AYUNTAMIENTO : ETXAURI

EMPLAZAMIENTO : Polígono 4, parcela 9

INFORME TÉCNICO URBANÍSTICO A: CONSULTA PLANTAS SOLARES FOTOVOLTÁICAS.

La documentación aportada es la “separata” del Proyecto modificado de línea mixta de evacuación conjunta para las plantas fotovoltaicas “CF Sarbil” en la parcela 9 del polígono 14 de Etxauri, firmada por el ingeniero industrial Alberto De Carlos Alonso, de fecha 26 de junio de 2026.

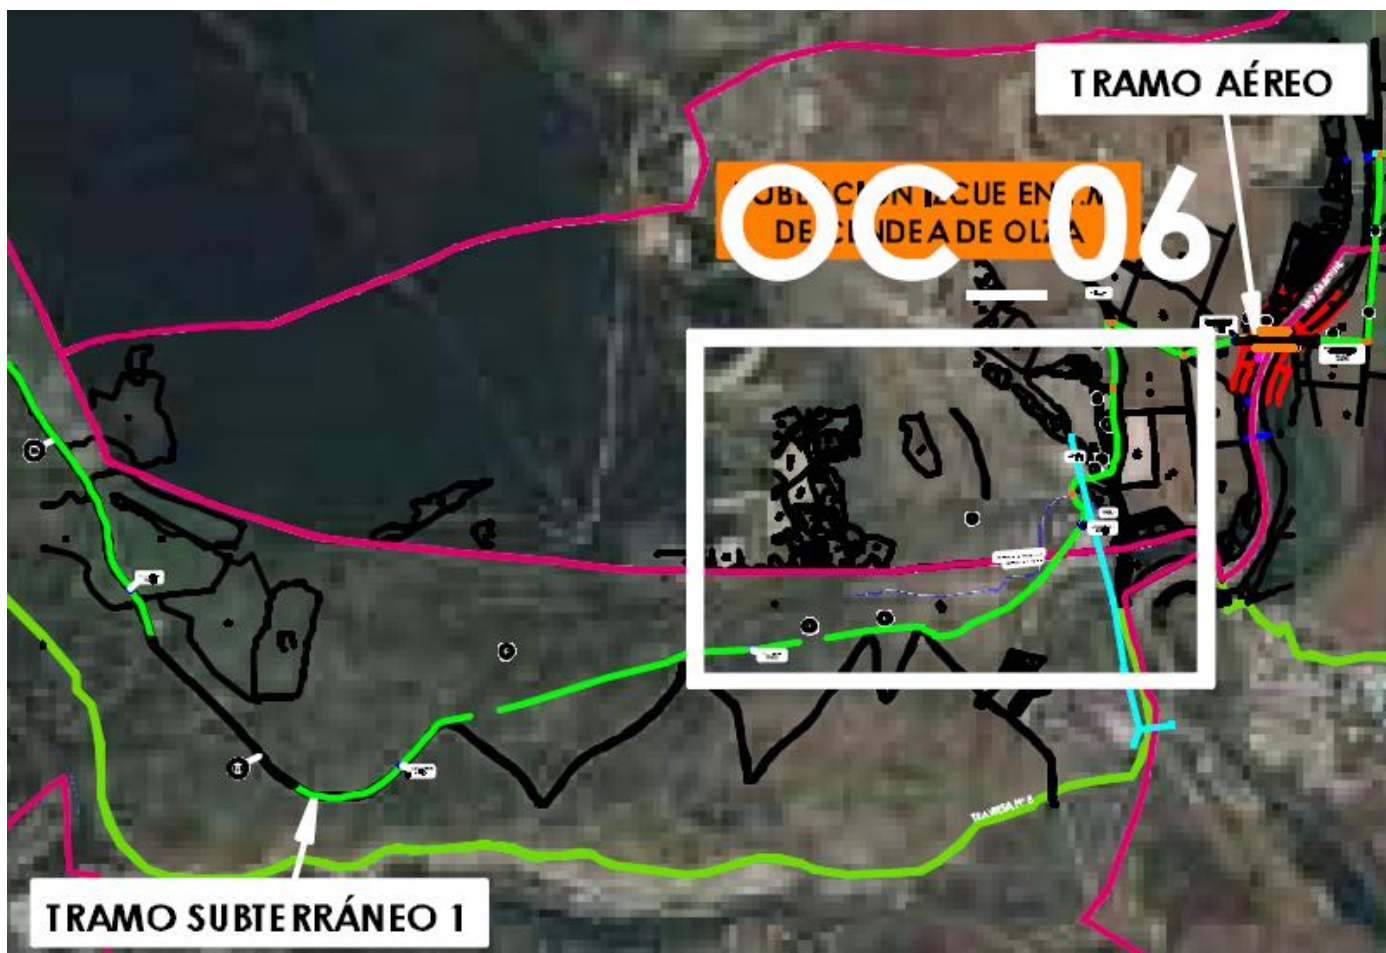
La línea subterránea de evacuación recorre un total de 4.145,11 m. La anchura de afección es de 4,5 m. En la separata se identifica el inicio del tramo aéreo en la parcela 119 del polígono 9 del término municipal de Etxauri, pero se trata de un error puesto que las coordenadas UTM aportadas la localizan en la parcela 119 del polígono 9 de la cendea de Olza, tal y como se refleja en planos. De hecho, no existen en Etxauri el polígono 9 dentro del catastro municipal.

Cabe informar que la separata no recoge informe de afecciones, que se considera que estará integrada en el documento global y que se ha detectado un error porque las coordenadas de comienzo del tramo aéreo se refieren a la parcela 119 del polígono 9 de la cendea de Olza y no de Etxauri. Por lo tanto, se comprueba que la red de evacuación discurre subterránea por todo el término municipal de Etxauri.

Por lo tanto, en el término municipal de Etxauri toda la línea de evacuación se proyecta subterránea
